令和 2 年度原子力施設等防災対策等委託費（海洋環境における放射能調査及び総合評価事業）事業 調査報告書 正誤表

令和 2 年度原子力施設等防災対策等委託費（海洋環境における放射能調査及び総合評価事業）事業 調査報告書（令和 3 年 3 月 公益財団法人海洋生物環境研究所）

場所：236 ページ 表 I-2-2-4-2 (2) の静岡（ニベ）、新潟（ホッケ）及び愛媛（エビ類）の分析結果

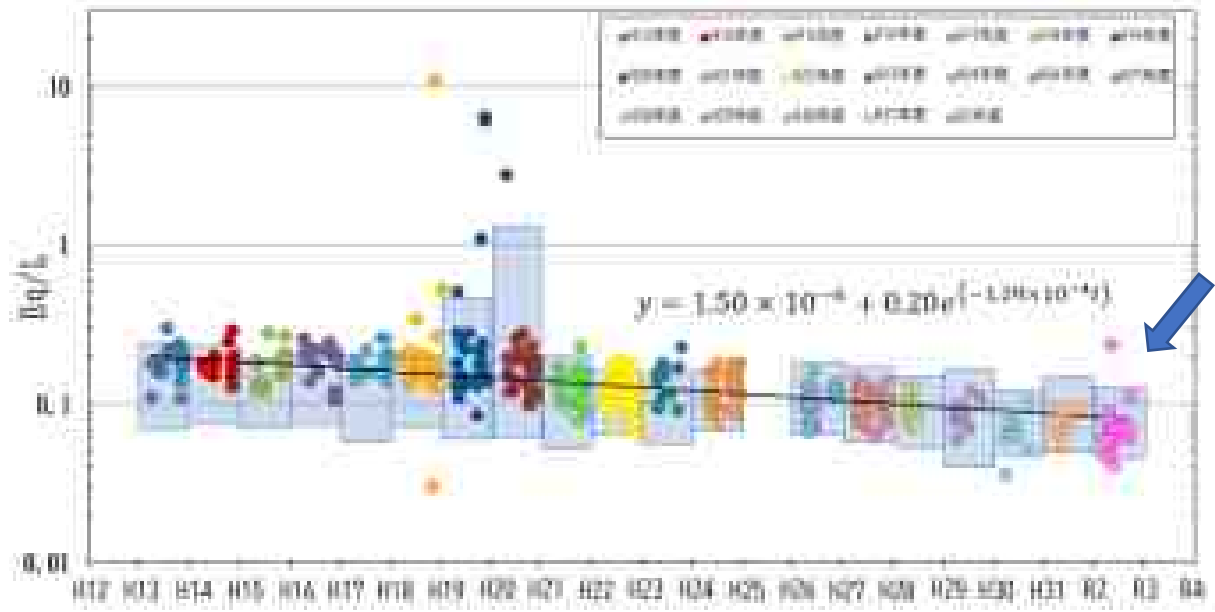
【誤】

表 I-2-2-4-2 (2) 令和 2 年度に採取した海産生物に含まれるトリチウムの放射能分析結果

海域	試料	漁獲日	漁獲場所	個体数	トリチウム濃度 (TFWT)			
					TFWT		非交換型 OBT	
					上段は (Bq/L-水) 下段は (Bq/kg-生鮮物)* ¹			
静岡	ニベ	令和 2 年 4 月 15 日	御前崎 ～相良沖	101	0.041	±	0.011* ²	—* ³
					0.032	±	0.0087	
新潟	ホッケ	令和 2 年 4 月 8 日	出雲崎沖	44	0.046	±	0.011	—
					0.034	±	0.0082	
愛媛	エビ類	令和 2 年 9 月 21 日	伊方原発沖	2325	0.11	±	0.011	—
					0.090	±	0.0087

【正】

表 I-2-2-4-2 (2) 令和 2 年度に採取した海産生物に含まれるトリチウムの放射能分析結果

海域	試料	漁獲日	漁獲場所	個体数	トリチウム濃度 (TFWT)			
					TFWT		非交換型 OBT	
					上段は (Bq/L-水) 下段は (Bq/kg-生鮮物)* ¹			
静岡	ニベ	令和 2 年 4 月 15 日	御前崎 ～相良沖	101	0.052	±	0.014* ²	—* ³
					0.041	±	0.011	
新潟	ホッケ	令和 2 年 4 月 8 日	出雲崎沖	44	0.059	±	0.015	—
					0.044	±	0.011	
愛媛	エビ類	令和 2 年 9 月 21 日	伊方原発沖	2325	0.14	±	0.014	—
					0.11	±	0.011

場所：237 ページ 図 I-2-2-4-4

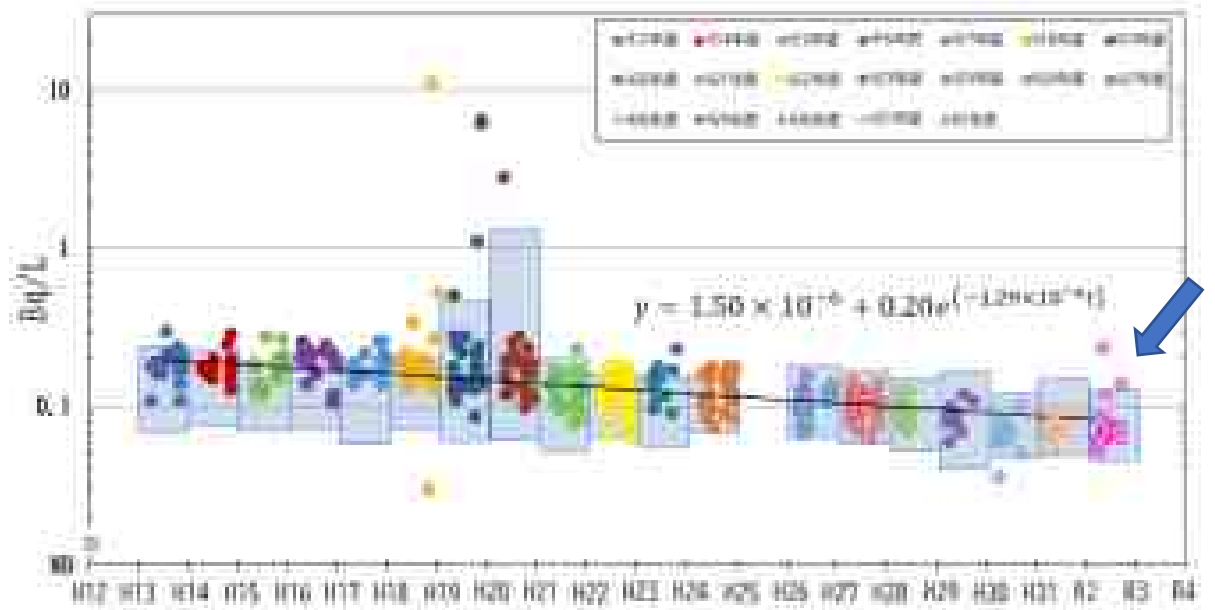
分析結果の修正（(2) 参照）に伴い、それらを図として表示したプロットの訂正

【誤】 図 I-2-2-4-4 海産生物中の TFWT 濃度の時系列変化

【正】 図 I-2-2-4-4 海産生物中の TFWT 濃度の時系列変化
